**Forum mondial de l'harmonisation
des Règlements concernant les véhicules**

127^e session

**Amendements aux Règlements sur les véhicules fonctionnant au gaz :
Règlement ONU n° 110 (Véhicules alimentés au GNC ou au GNL)****Proposition de complément 8 à la série 01 d'amendements
au Règlement ONU n° 110 (Véhicules alimentés au GNC
ou au GNL)****Communication de l'expert de l'European Association of Automotive
Suppliers***

Exemple 1

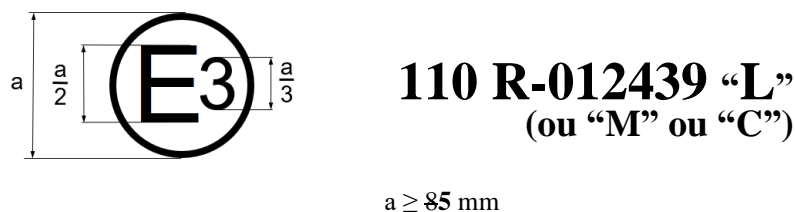
Annexe 2A, lire :

La marque d'homologation ci-dessus, apposée sur un organe GNC ou GNL, indique que cet organe a été homologué en Italie (E 3), en application du Règlement ONU n° 110, sous le numéro d'homologation 012439. Les deux premiers chiffres de ce numéro indiquent que l'homologation a été délivrée conformément aux dispositions du Règlement ONU n° 110 tel que modifié par la série 01 d'amendements.

Exemple 2

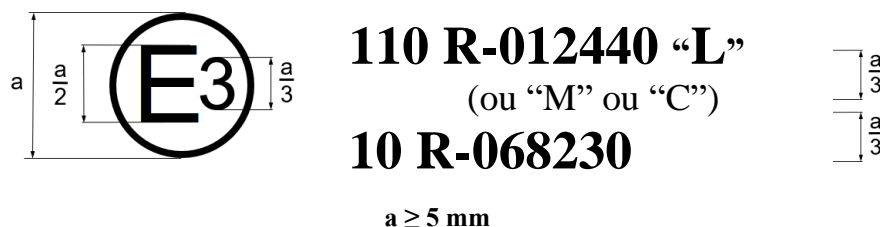
Ajouter le nouveau paragraphe 7.4.3, libellé comme suit :

« 7.4.3 Si l'organe est conforme à un type d'organe homologué en application d'un ou de plusieurs autres Règlements ONU, et si les différentes homologations ont été délivrées par le même pays, il n'est pas nécessaire de répéter le symbole prescrit au paragraphe 7.4.1 pour le pays en question ; en pareil cas, les numéros de Règlement et d'homologation ainsi que les symboles additionnels de tous les Règlements pour lesquels l'homologation a été accordée par le même pays doivent être inscrits les uns au-dessous des autres à droite du symbole prescrit au paragraphe 7.4.1. ».

(Voir le paragraphe 7.4.3 du présent Règlement)

La marque d'homologation ci-dessus, apposée sur un organe GNC ou GNL, indique que cet organe a été homologué en Italie (E 3), en application du Règlement ONU n° 110, sous le numéro d'homologation 012440, et en application du Règlement ONU n° 10, sous le numéro d'homologation 068230. Les deux premiers chiffres du premier numéro indiquent que l'homologation a été délivrée conformément aux dispositions du Règlement ONU n° 110 tel que modifié par la série 01 d'amendements.

Les deux premiers chiffres du second numéro indiquent que l’homologation a été délivrée conformément aux dispositions du Règlement ONU n° 10 tel que modifié par la série 06 d’amendements. ».
